島根原子力発電所 2 号炉 耐震設計の基本方針及び 重大事故等対策の有効性評価

(コメント回答)

令和 2 年 4 月
中国電力株式会社

<審査会合での指摘事項に対する回答>

図167-1 ペDESTル代替注水系 (常設) 系統概要図

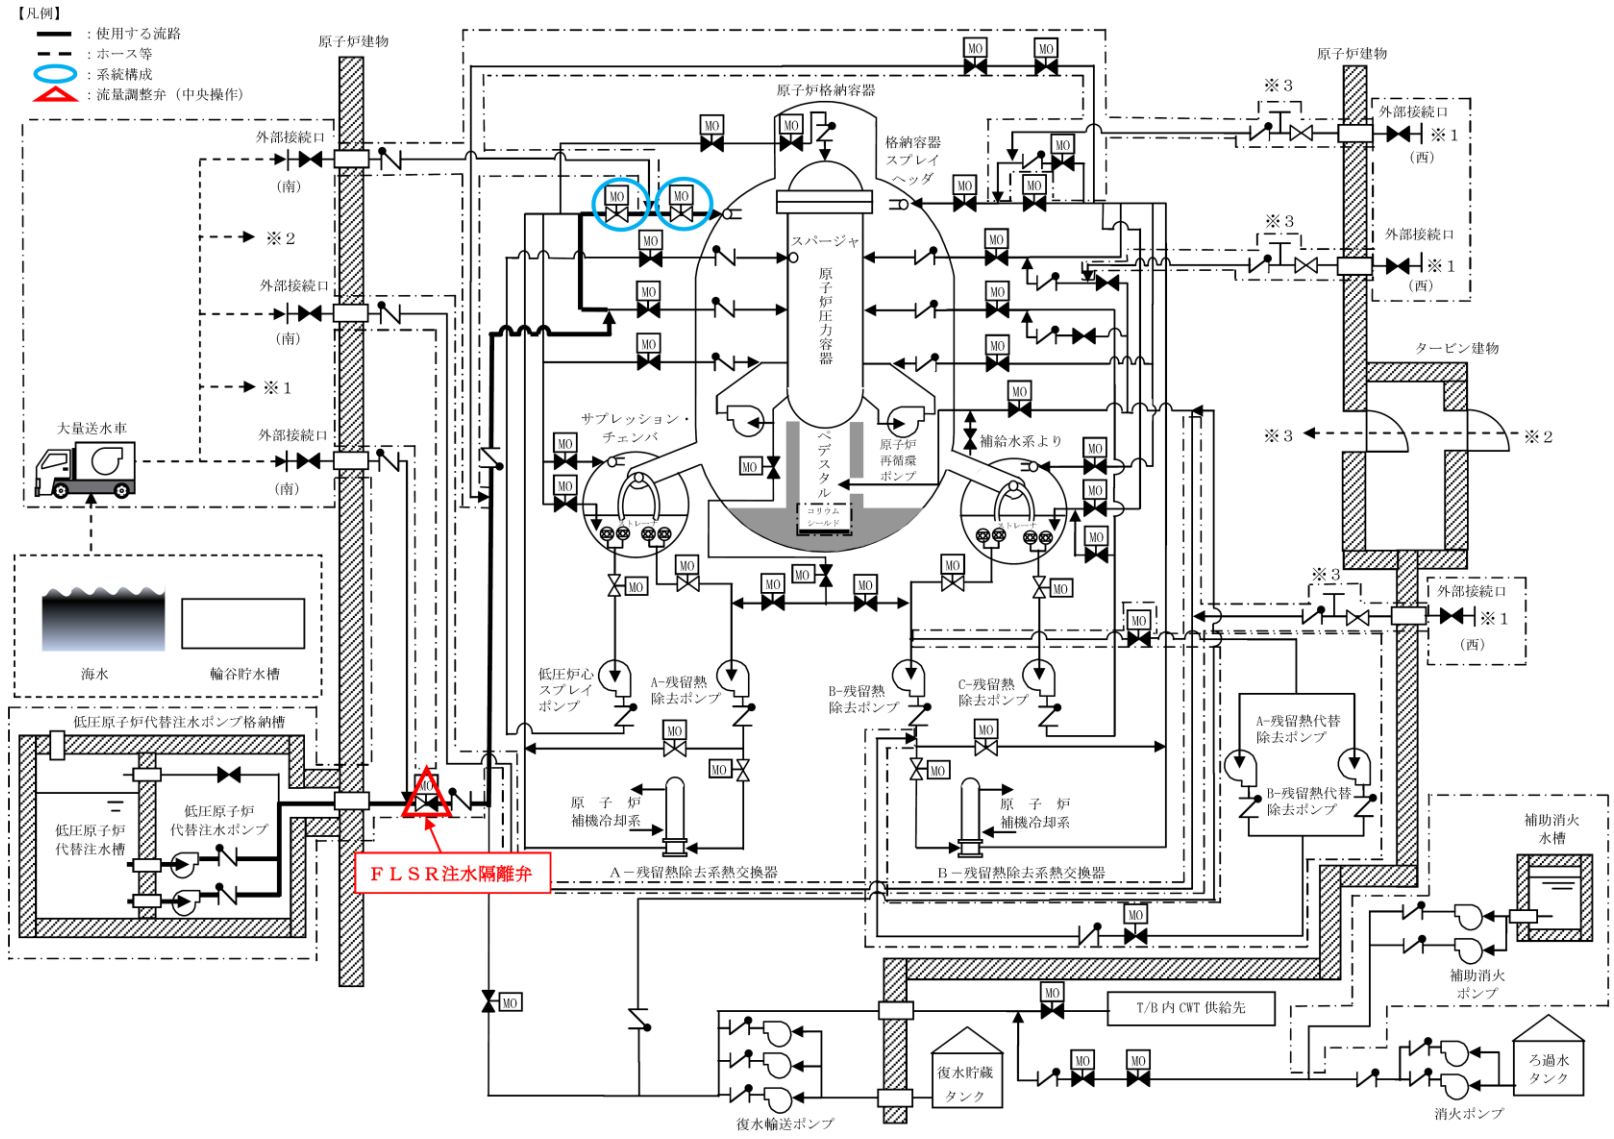
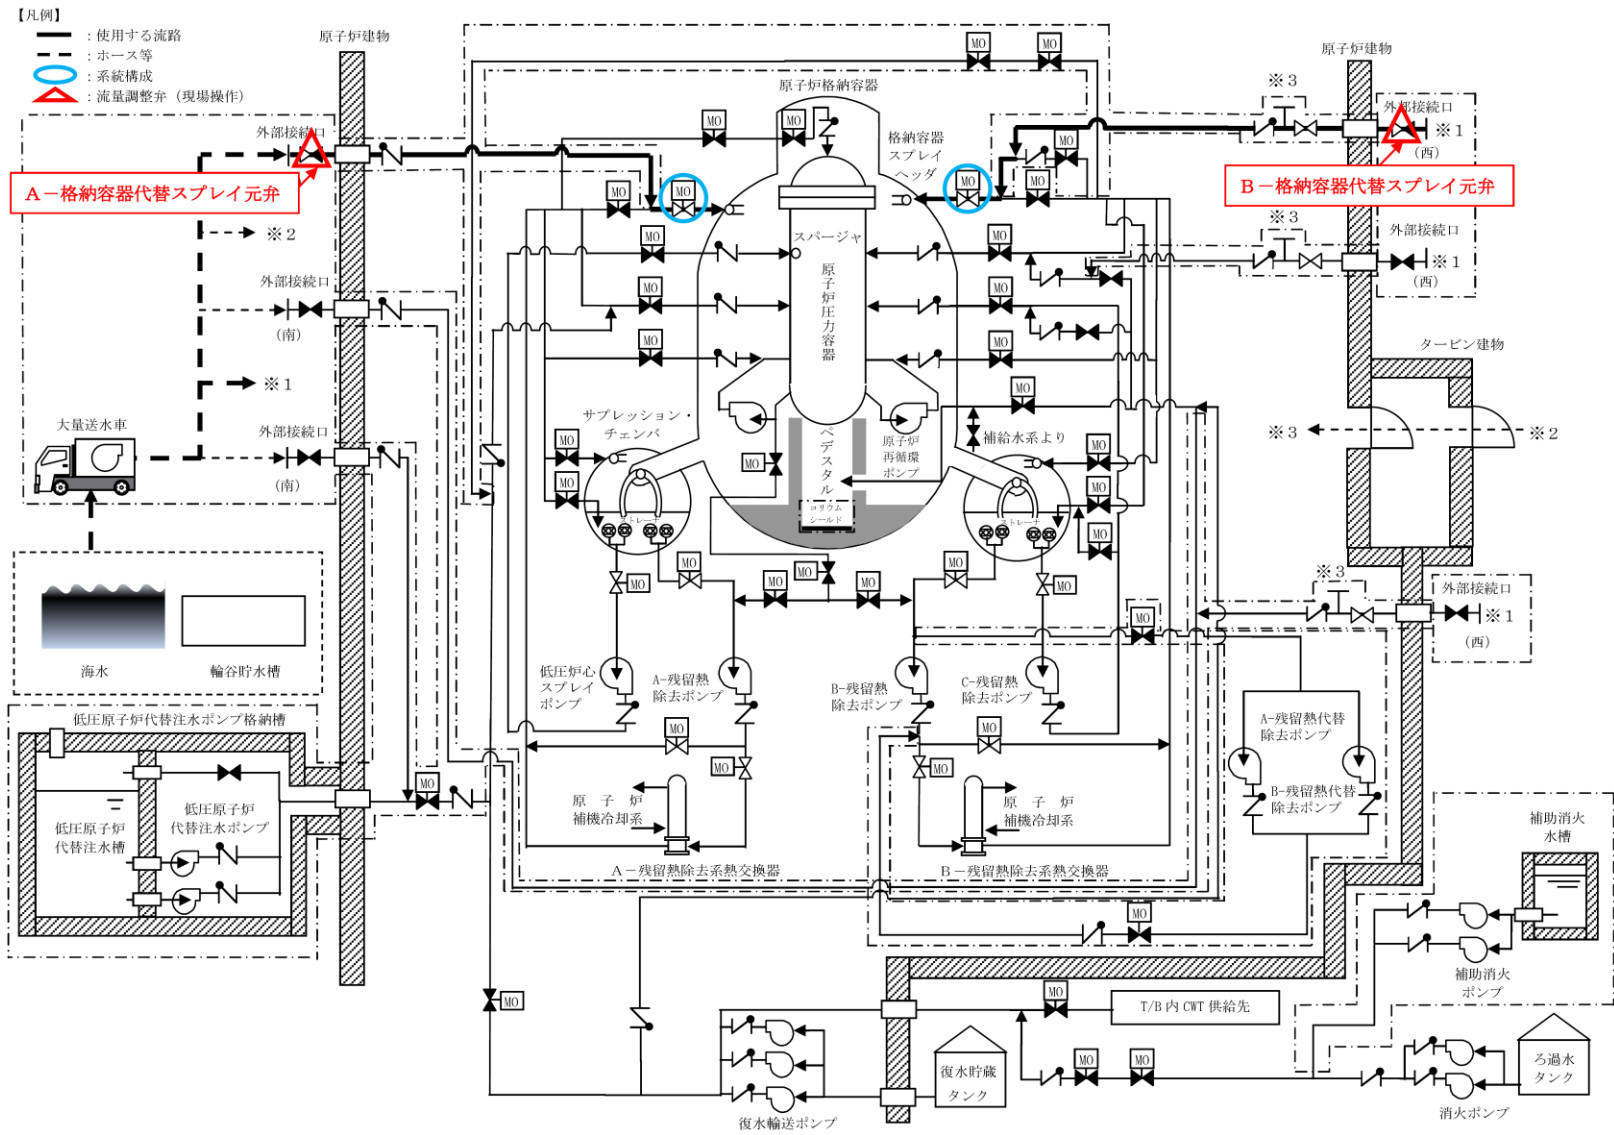
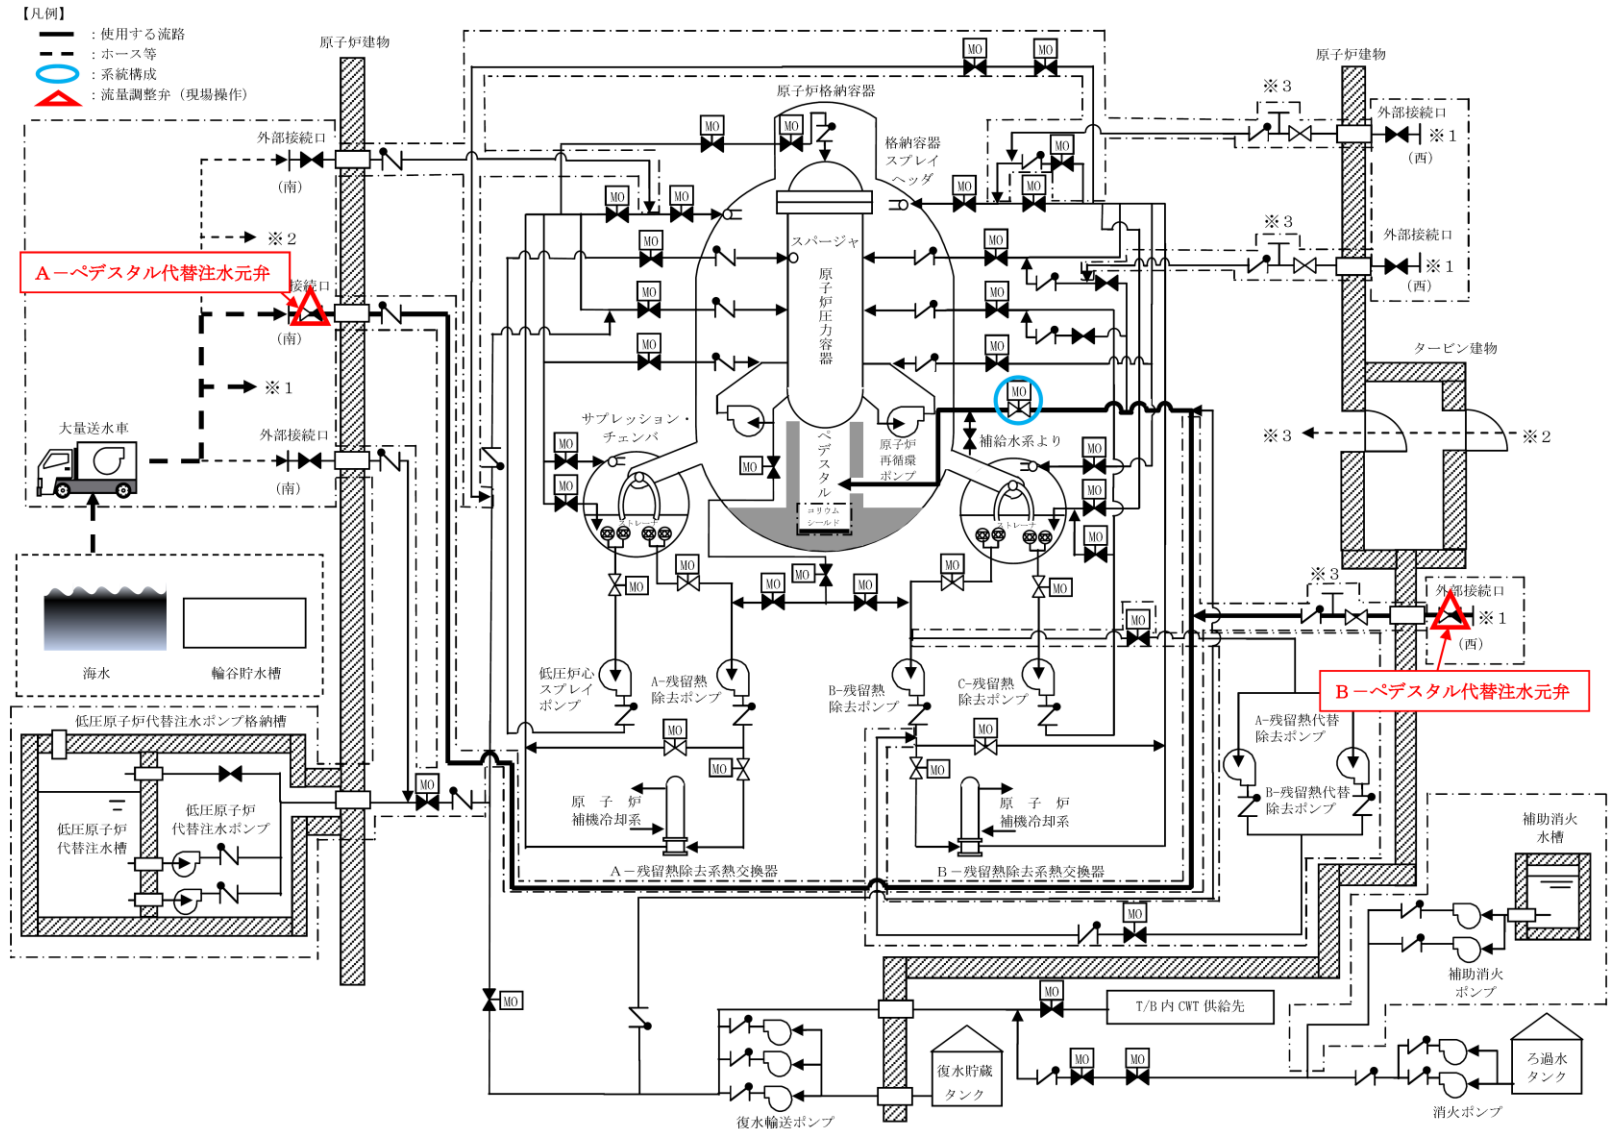
- 指摘事項（第825回審査会合（令和2年1月23日）DCH）
圧力容器破損後のペDESTALへの注水で崩壊熱相当に余裕を見た注水量の流量調整方法について、詳細を説明すること。
- 回答
 - 原子炉圧力容器破損後のペDESTAL注水における崩壊熱相当に余裕を見た注水量への流量調整操作の概要を表167-1に示す。
 - 有効性評価「高圧溶融物放出／格納容器雰囲気直接加熱」では、原子炉圧力容器破損後のペDESTAL注水をペDESTAL代替注水系（可搬型）により実施することとしている。崩壊熱に余裕を見た注水量の流量調整は、復旧班要員にて実施するが、中央制御室にて流量監視を実施するため、中央制御室運転員の指示に基づき、屋外接続口に設置されているペDESTAL代替注水元弁の弁開度を調整することで、崩壊熱相当に余裕を見た注水流量（12～60m³/h）にて注水を実施する。

図168-1 格納容器水素濃度及び格納容器酸素濃度 系統概要図

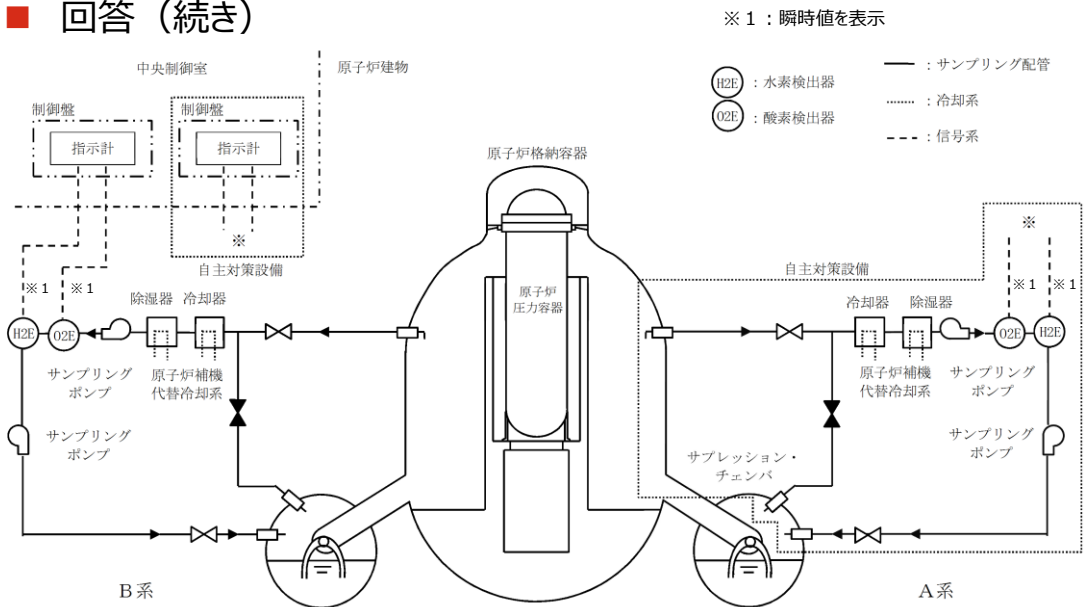
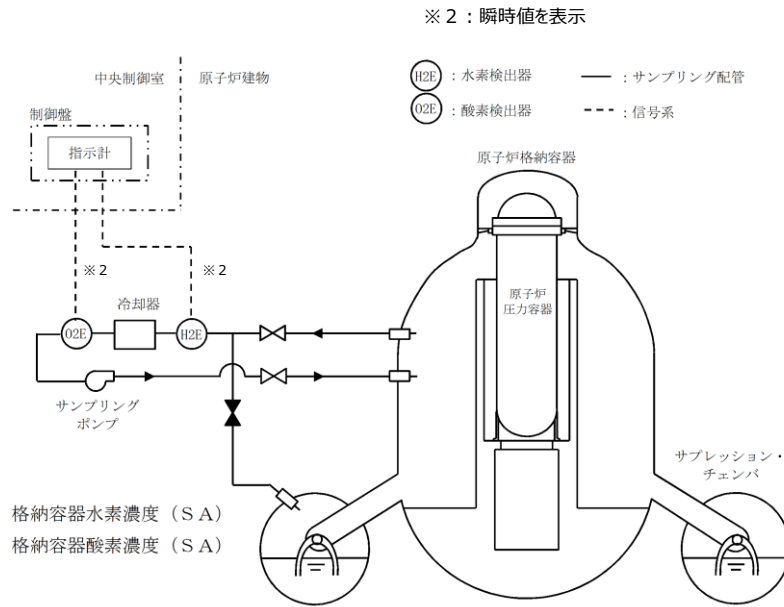
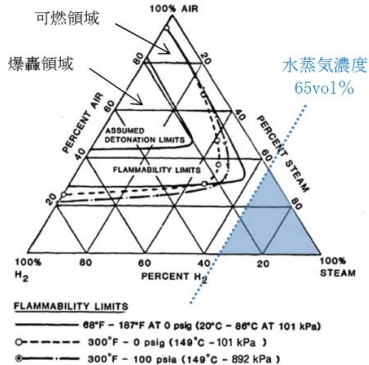
- 指摘事項（第832回審査会合（令和2年2月6日）水素燃焼）
格納容器内酸素濃度計について、既設（CAMS）と新設SA設備とあるが、SAの水蒸気環境下において適切に測定できるのか、サンプリング方式の冷却条件等も踏まえて、それぞれの酸素濃度計（磁気力式と熱磁気風式）の構造、原理の相違、特徴等について整理して説明すること。
- 回答
【S A水蒸気環境下における測定性について】
 - 格納容器酸素濃度（B系）：既設（CAMS）
 - 重大事故等時の原子炉格納容器酸素濃度の計測は、除湿器によりドライ状態にした酸素濃度を測定している。除湿器は、入口温度40℃以下でドライ条件まで除湿可能な機器のため、高温のサンプルガスは除湿器前段で冷却器により除湿可能な温度まで冷却する。冷却器は水冷式であり、重大事故等時の冷却水は原子炉補機代替冷却系より供給される。
 - 冷却器は、有効性評価（格納容器過圧・過温破損）の格納容器最大圧力（約660kPa）における飽和蒸気温度（約170℃）において水蒸気割合90vol%以下※のサンプルガスを除湿器入口で40℃以下となるまで冷却するため、原子炉補機代替冷却系から供給可能な冷却水流量に対して必要となる伝熱面積約0.22m²を上回る0.53m²を有する設計としている。
なお、冷却水流量および伝熱面積は重大事故等時の計測が可能なよう容量を増加させる変更を実施している。
 - 格納容器酸素濃度（SA）：新設SA設備
 - 重大事故等時の原子炉格納容器酸素濃度の計測は、冷却器によりドライ状態にした酸素濃度を測定している。冷却器は電子冷却式であり、入口温度180℃以下、水蒸気割合90vol%以下※でドライ条件まで除湿可能な設計としている。

※大LOCA時における格納容器スプレイ前の原子炉格納容器内の水蒸気割合は ほぼ100vol%であるが、水蒸気割合が65vol%以上であれば可燃限界に至ることはない（図168-3）ため、水蒸気割合90vol%以上で計測する必要性はない。

図169-1 水素、空気及び水蒸気混合条件下における可燃限界と爆轟限界^[1]

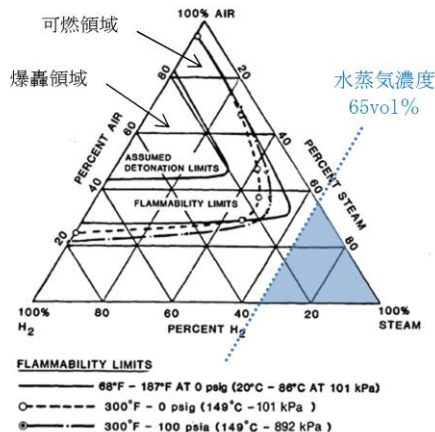
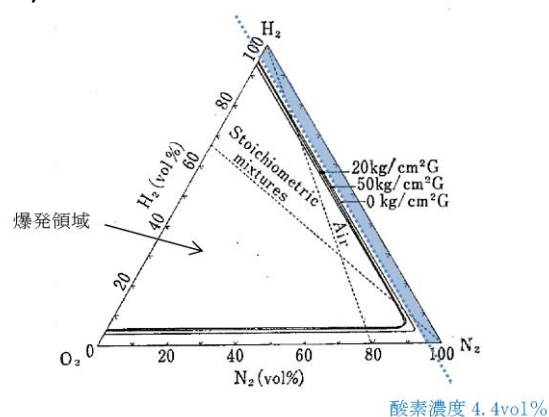
- 指摘事項（第832回審査会合（令和2年2月6日）水素燃烧）
BWRの場合には、酸素、水素、窒素、水蒸気の4元系の方がより正確な評価ができるため、その評価結果が現在の評価と同程度であることを確認すること。
- 回答
 - 重大事故が発生した場合に、ジルコニウム－水反応等による水素濃度の上昇並びに水の放射線分解による水素濃度及び酸素濃度の上昇により、格納容器内が可燃限界に到達することを防止するため、“ドライ条件の酸素濃度が4.4vol%及びウェット条件の酸素濃度が1.5vol%に到達した場合”に格納容器ベントを実施する判断基準を定めている。
 - 酸素濃度がドライ条件で4.4vol%のときにウェット条件で1.5vol%以下の状態では、水蒸気濃度が65vol%以上となるため、図169-1の水素-空気-水蒸気系の三元図を参考とした場合、可燃領域又は爆轟領域と重ならない。
 - また、ドライ条件の酸素濃度が4.4vol%未満の状態では、図169-2の水素-酸素-窒素系の三元図を参考とした場合においても、爆発領域と重ならない。
 - 以上より、いずれの三元図を参考とした場合においても、ドライ条件の酸素濃度が4.4vol%及びウェット条件の酸素濃度が1.5vol%に到達した場合に格納容器をベントを実施することで、水素燃烧の発生を防止することができる。

図17-1 各状態における逆止弁内部概要図

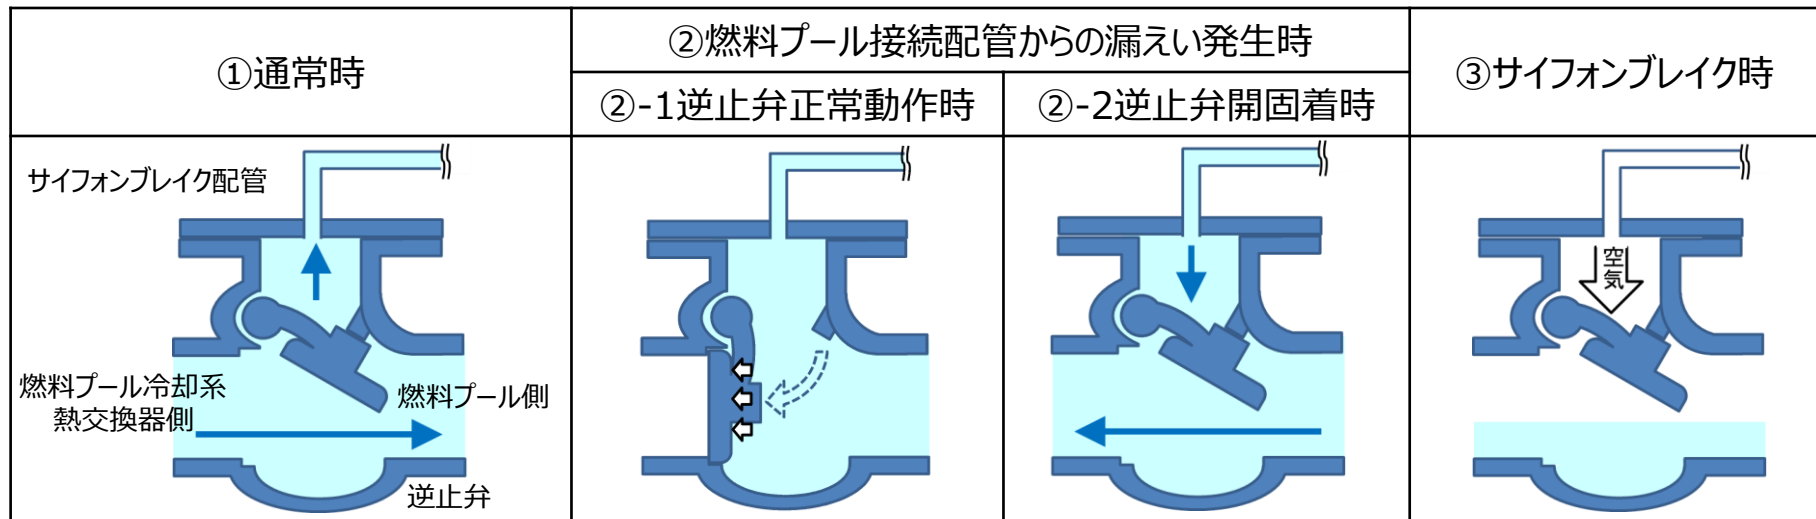
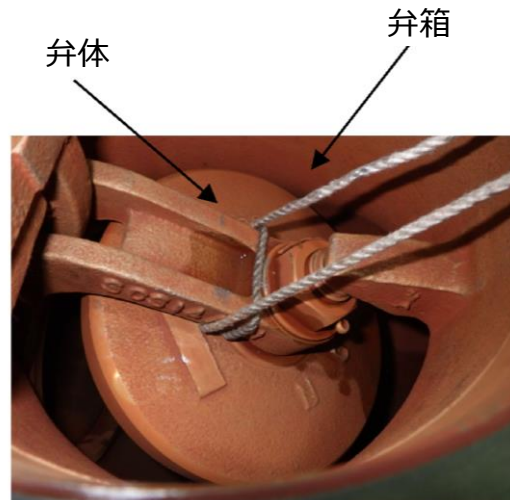
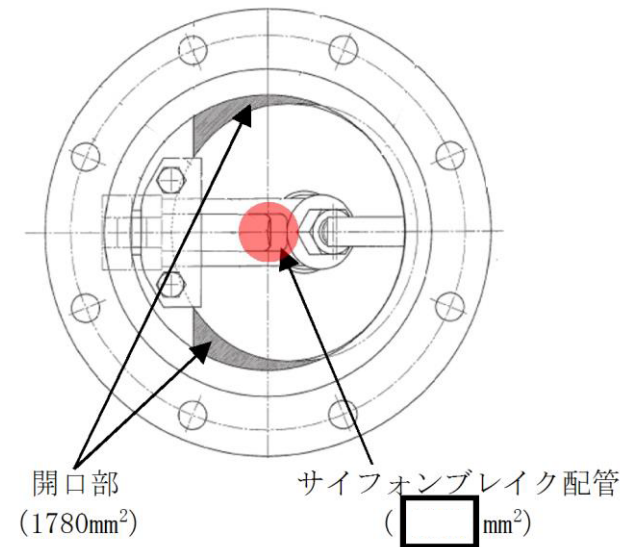
新設するサイフォンブレイク配管について、接続先の逆止弁の開固着のリスクを踏まえた上でサイフォンブレイク配管および逆止弁のそれぞれの機能について構造図を踏まえて説明すること。また、通常時、サイフォン事象発生時、サイフォンブレイク時でそれぞれ説明すること。

ただし、逆止弁が開固着していた場合、サイフォンブレイク配管の開放端が水没している間はサイフォン現象が継続し、燃料プール水位が低下する。

サイフォンブレイク配管の開放端まで燃料プール水位が低下した時点で、サイフォンブレイク配管から空気が流入し、サイフォン現象は停止する。

- サイフンブレイク配管は、逆止弁の弁蓋に接続している。弁箱と開固着した弁体との間に形成される隙間部の面積 (1780mm²以上) がサイフンブレイク配管内面積 (配管内面積: mm²) より大きく、逆止弁開固着時にサイフォン現象が発生した場合であっても、逆止弁内部でサイフンブレイク配管からの空気の流路が確保されることで、サイフォン現象を停止することが可能である。(図17-3,4参照)

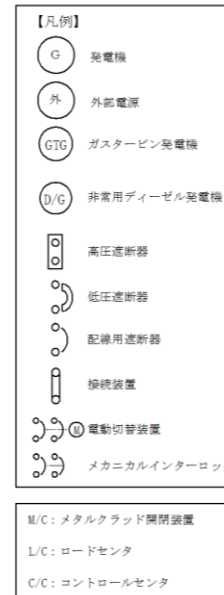
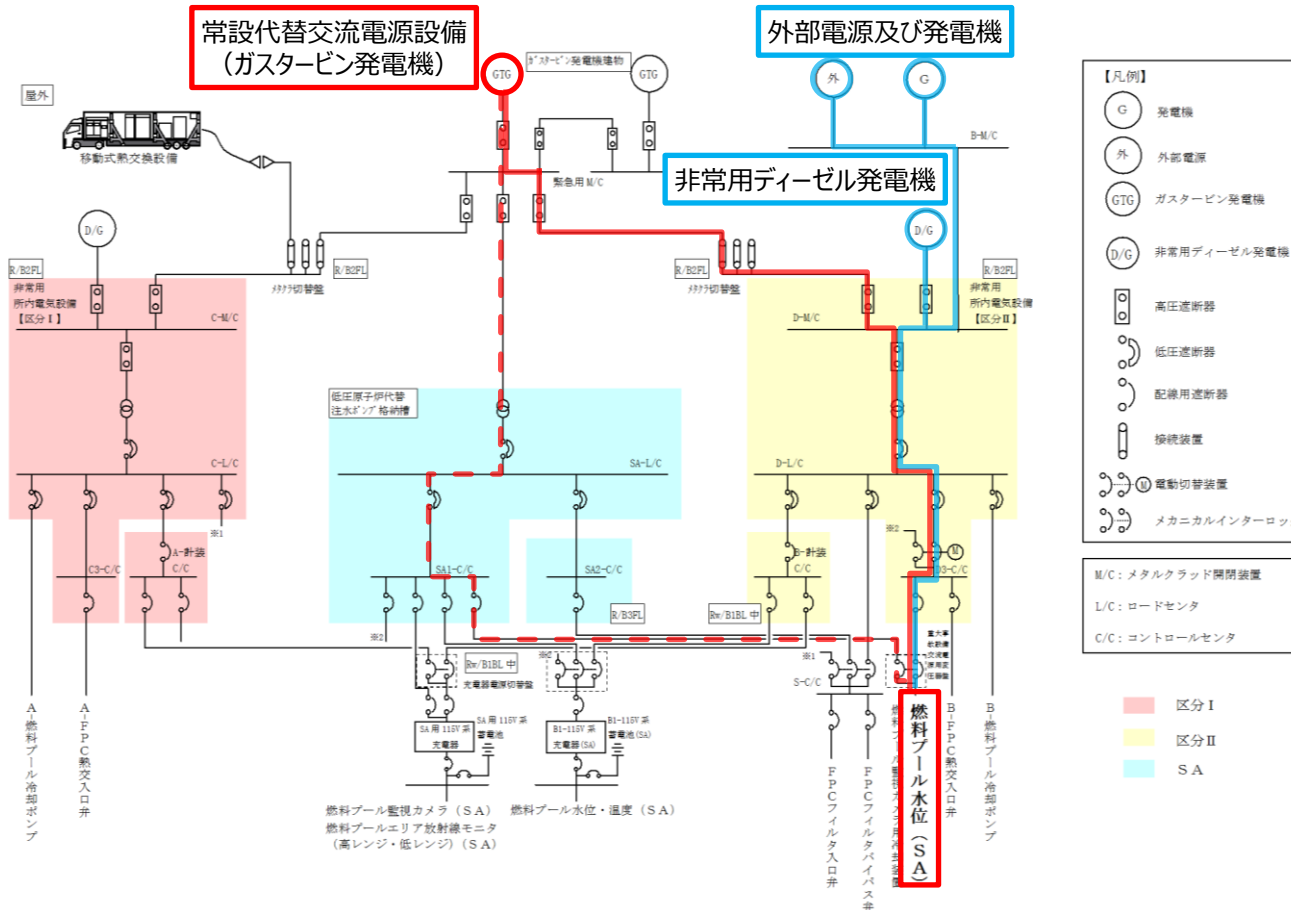
ガイドパルス式である「SFP水位 (SA)」の常時監視について説明すること。

重大事故等対処設備として設置するガイドパルス式の「燃料プール水位 (SA)」は、通常時から計測しており中央制御室の重大事故操作盤で運転員による常時監視が可能である。また、緊急時対策所への伝送も常時行っており、SPDSデータ表示装置で確認可能である。

計測装置へ常時給電可能とするため、通常運転時は外部電源及び発電機、常用電源喪失時は非常用ディーゼル発電機から受電可能な電源系統としている。なお、重大事故等対処設備として常設代替交流電源設備 (ガスタービン発電機) からの受電も可能である。

図19-1 サイフォンブレイク配管設置位置図

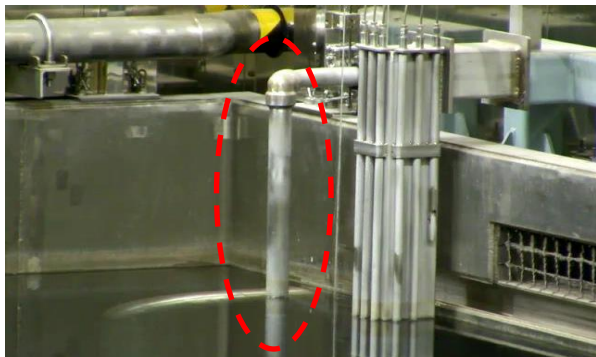
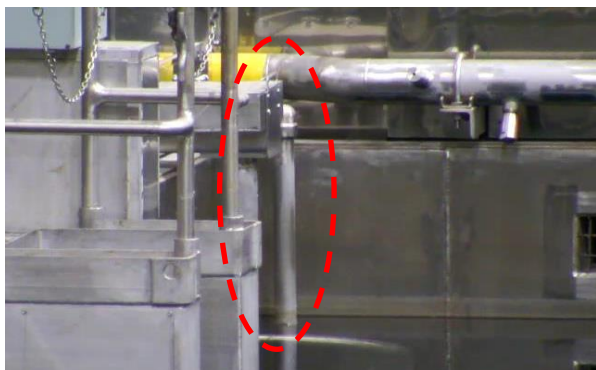
SFP異物混入対策で、地震発生後、運転員の巡視点検及びカメラで養生シートを発見し、除去できるとの説明であるが、実現可能性について説明すること。

燃料プールの近傍は異物混入防止エリアとして設定し、原則養生を実施しない運用としているが、定期検査時の作業等においてプール内への異物混入防止のために養生シートを用いる場合がある。そのような場合は、養生シートが燃料プールへ落下しないよう固定することとしているものの、万一スロッシング等によりプール内に養生シートが落下した場合を想定し、以下のような対策を講じることで、落下した養生シートがサイフォンブレイク配管を閉塞させることなく、除去することは可能であると考えている。

また、地震発生時を含め中央制御室において燃料プール水位に関する警報が発せられた場合、原子炉建物4階（燃料取替階）に設置しているカメラを使用することで、中央制御室から燃料プール及びサイフォンブレイク配管先端付近の状況を確認することができる。

燃料プール内に養生シートが落下している場合、速やかに除去が行えるよう、原子炉建物4階（燃料取替階）に養生シート除去用の治具を配備する。
